大間原子力発電所審査資料	
資料番号	OM1-CA200-R00
提出年月日	2023年9月25日

敷地ごとに震源を特定して策定する地震動のうち

内陸地殻内地震の地震動評価に関する

審査資料の修正について

#### 断層モデルを用いた手法による地震動評価結果 【① 基本ケース 速度時刻歴波形】

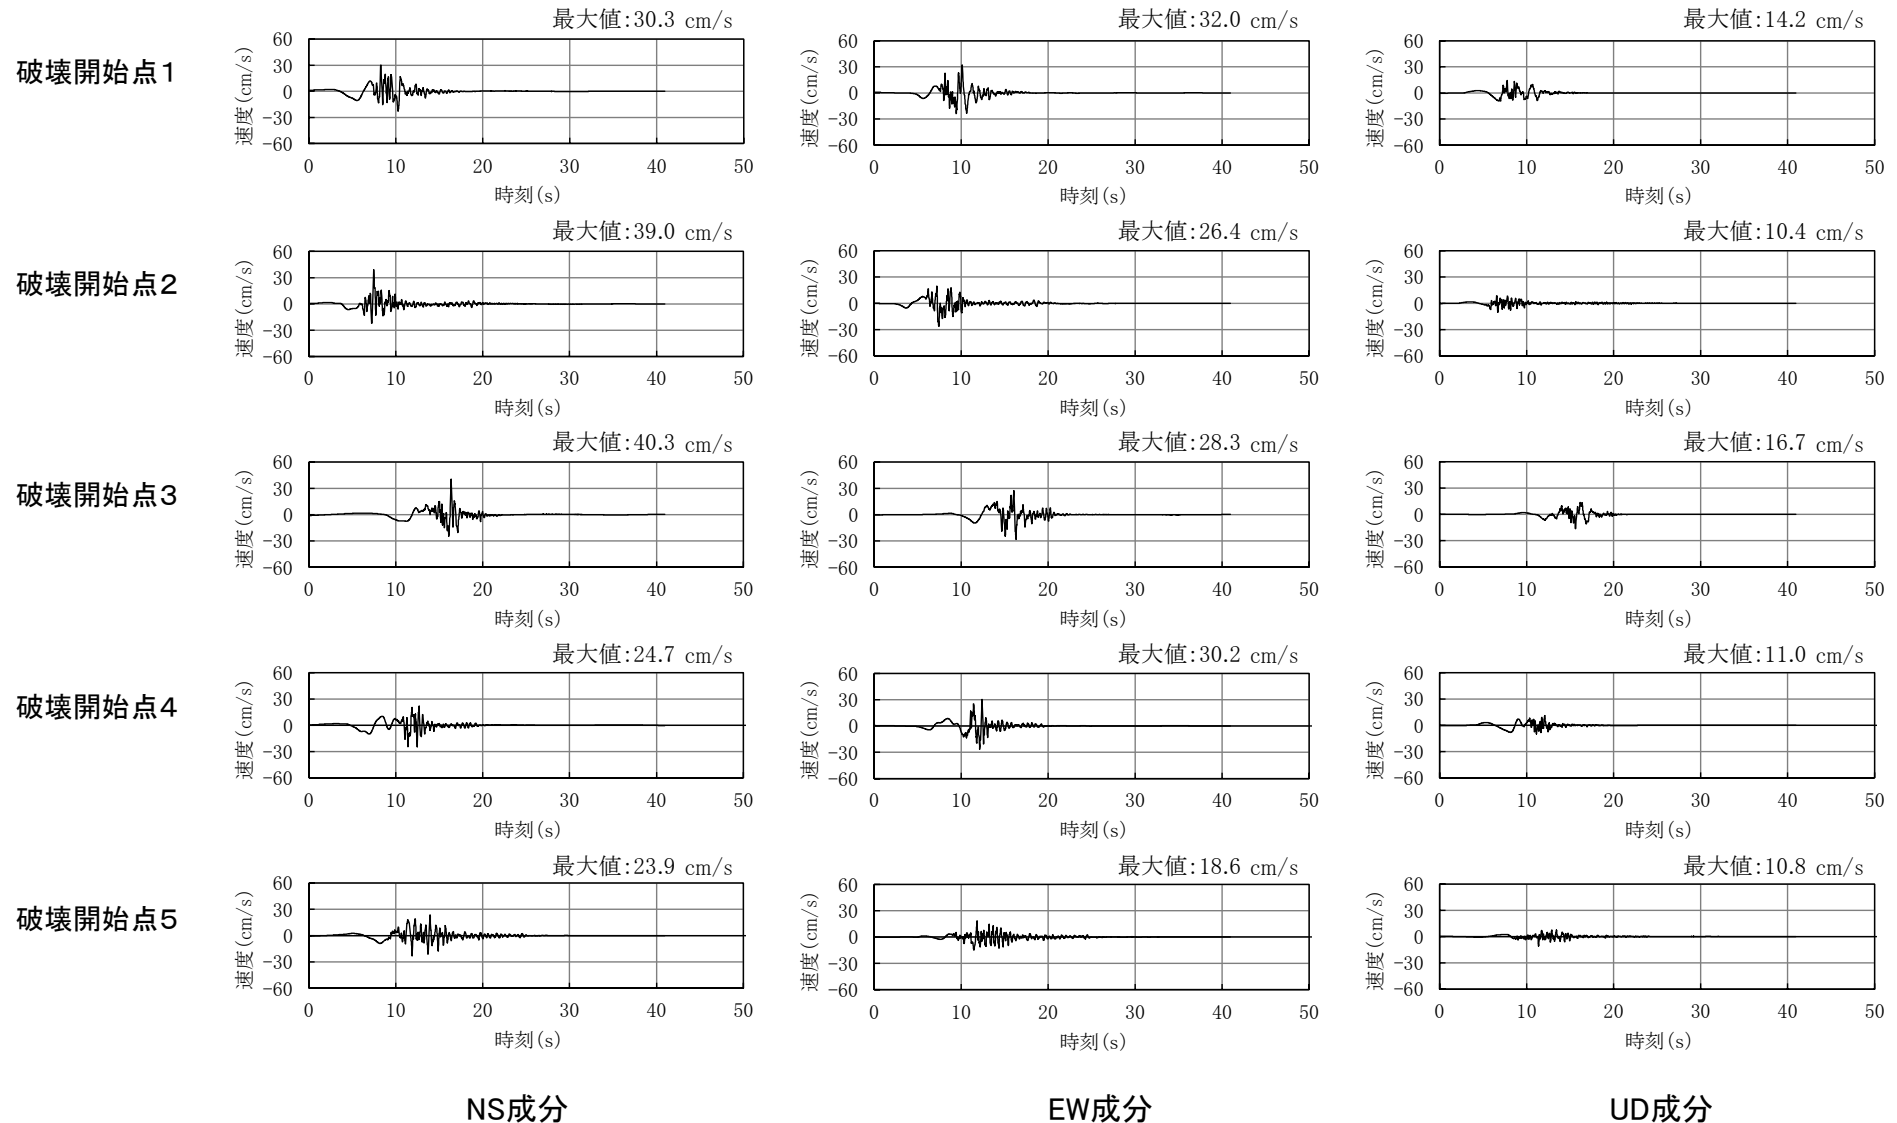
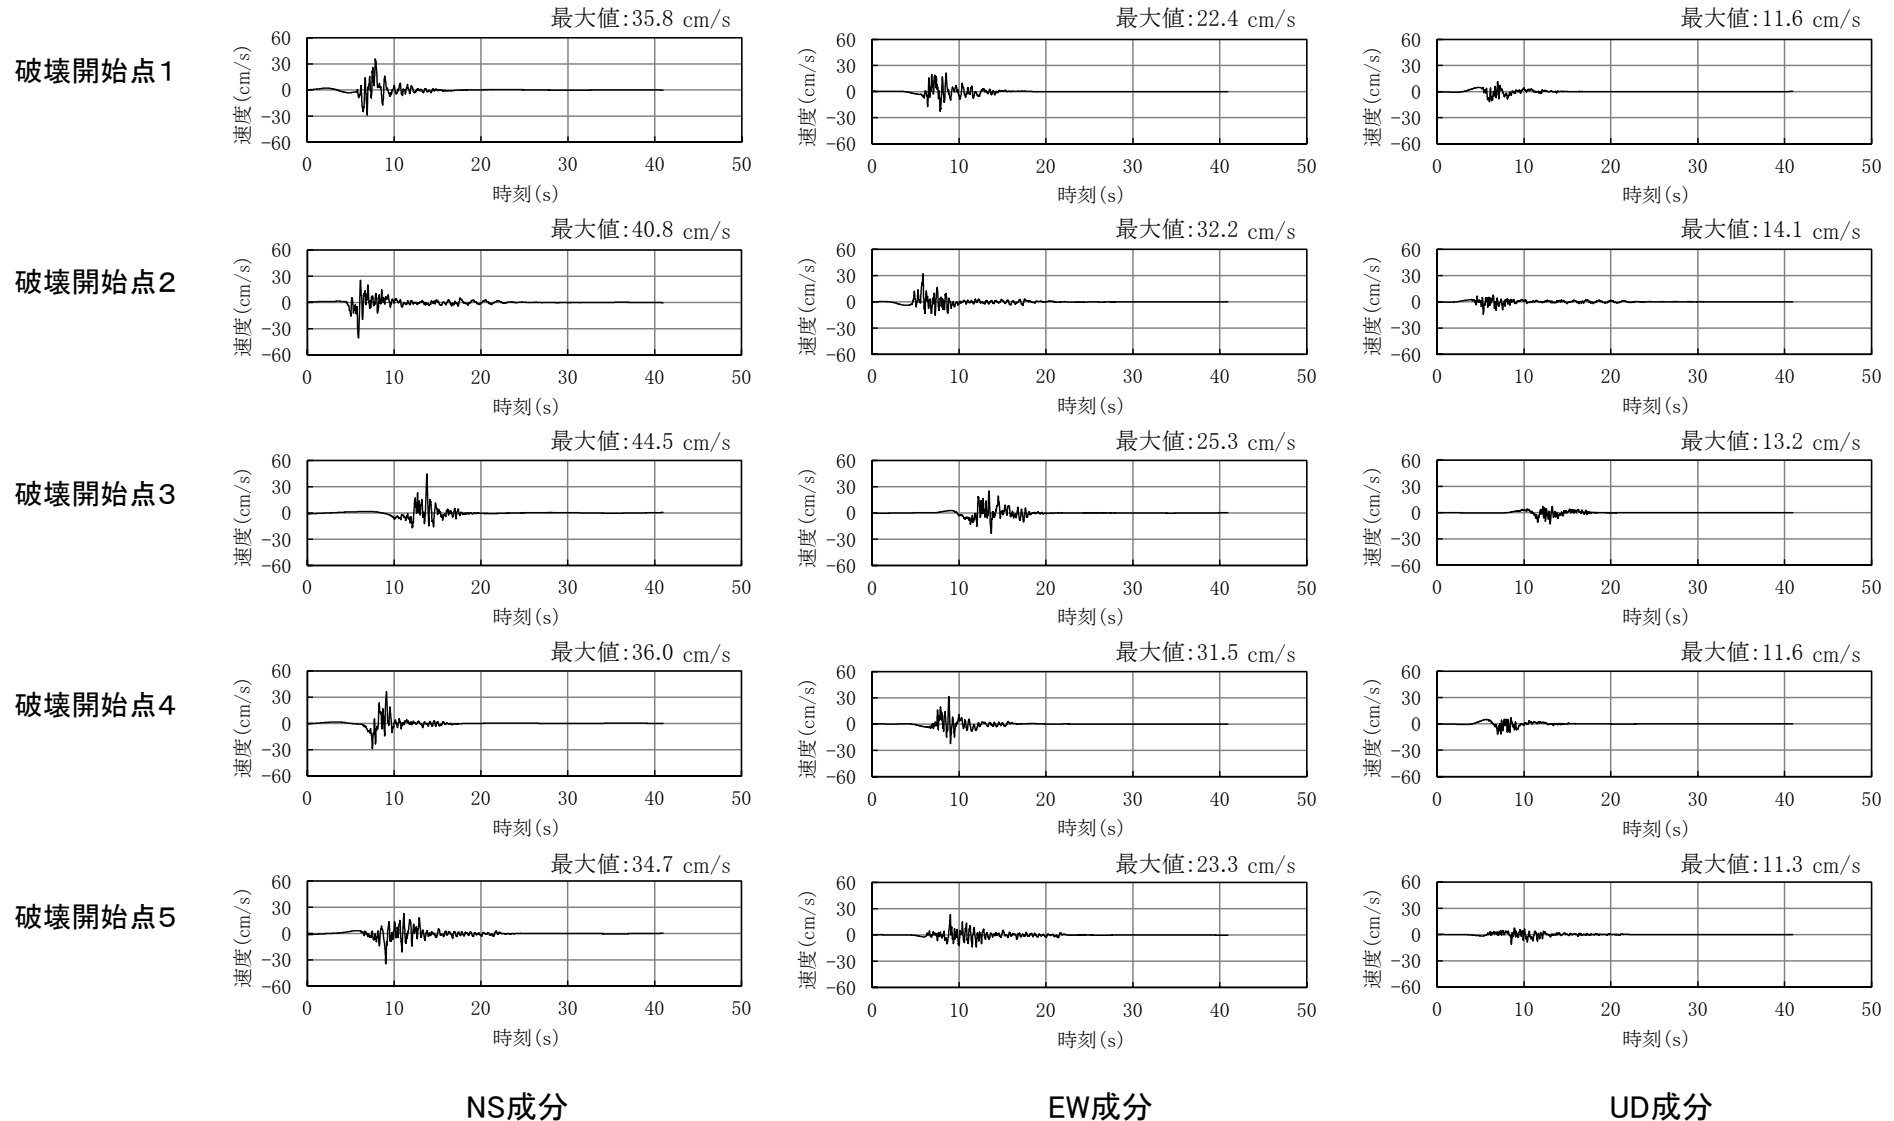
地震動解析の入力ミスにかかわる  
評価結果の誤りを修正した。

## 断層モデルを用いた手法による地震動評価結果 【② 断層位置の不確かさケース 応答スペクトル】

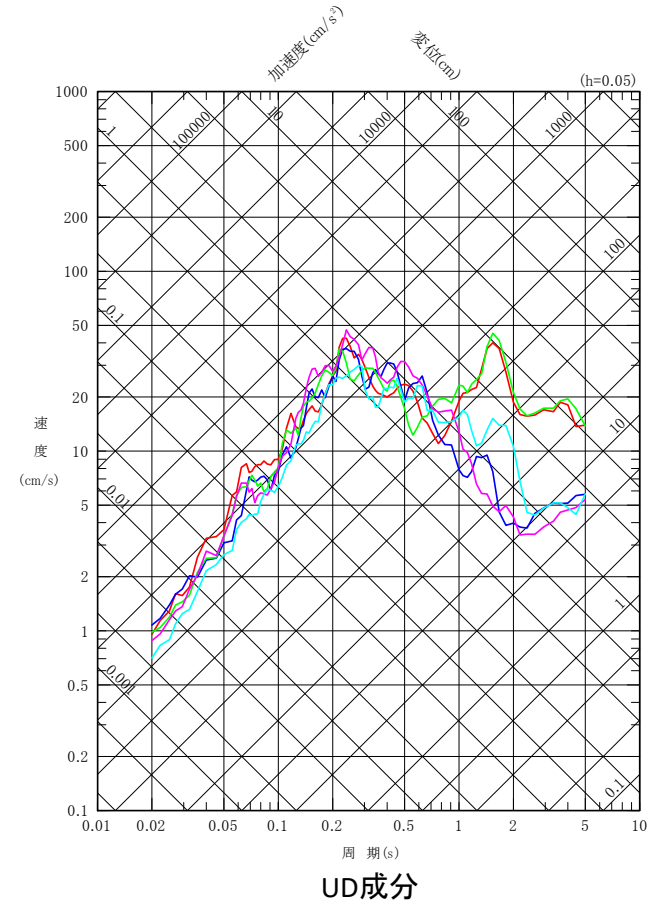
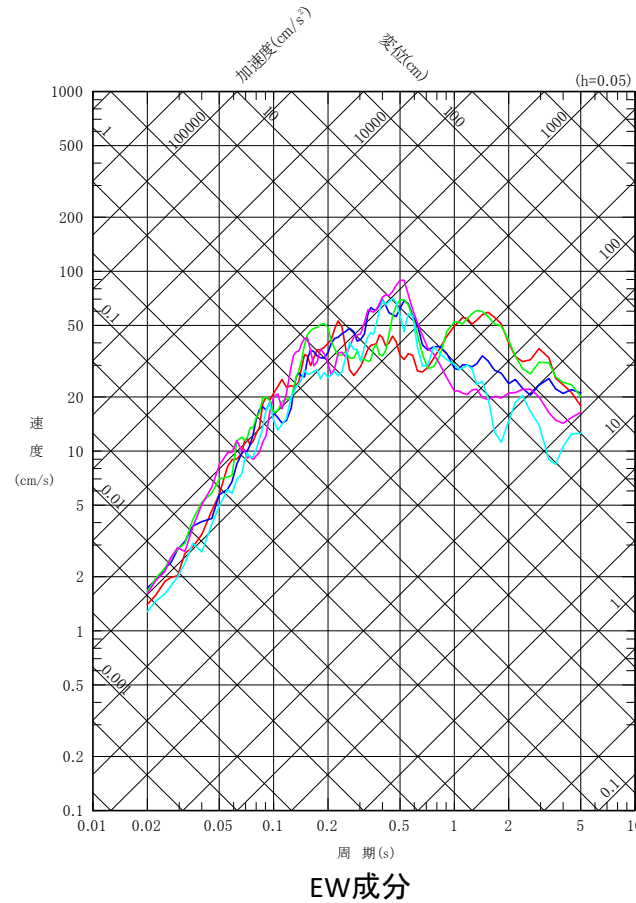
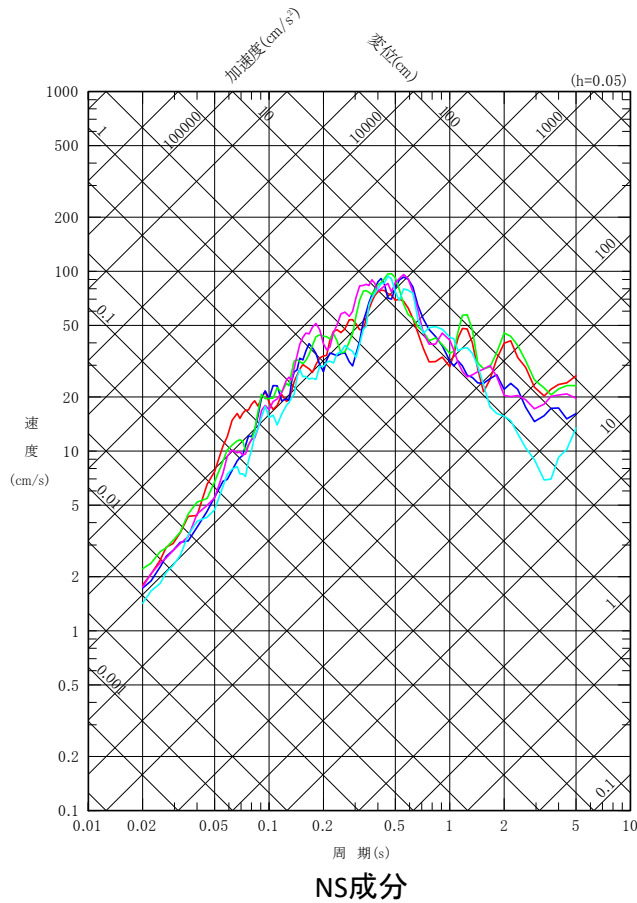
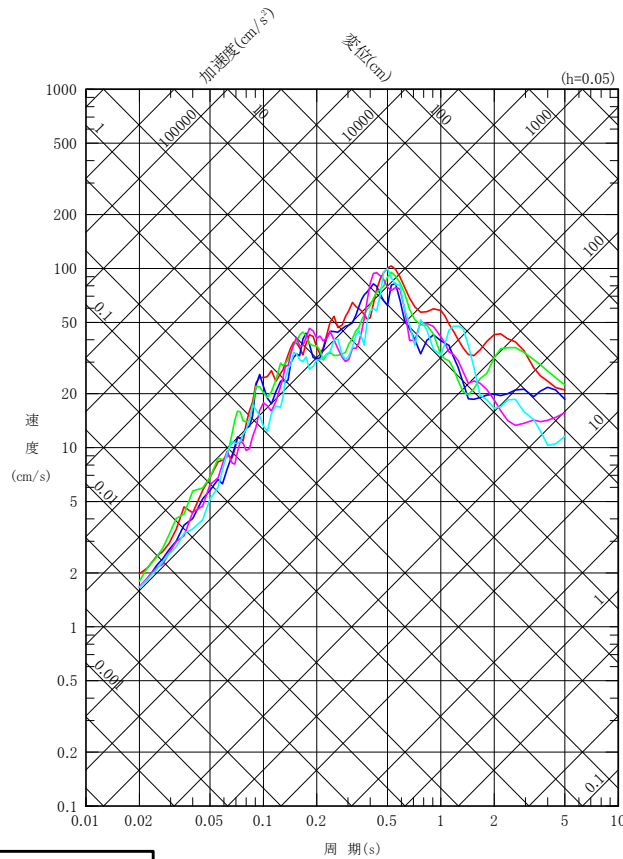
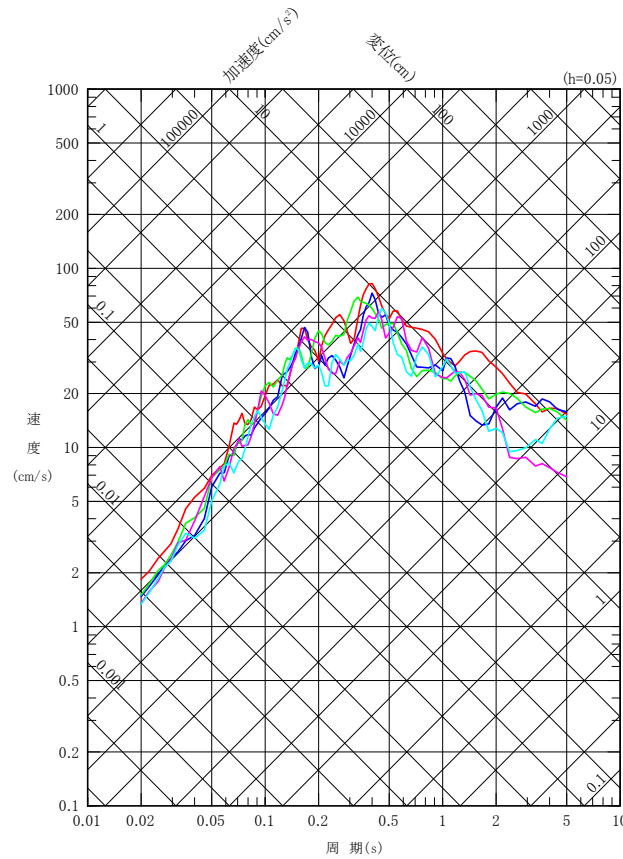
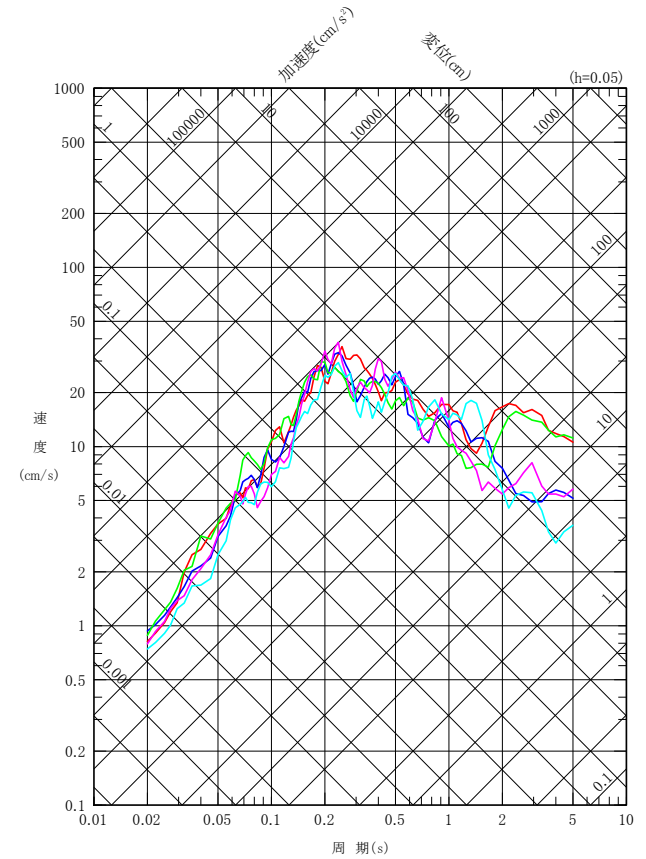
地震動解析の入力ミスにかかわる  
評価結果の誤りを修正した。
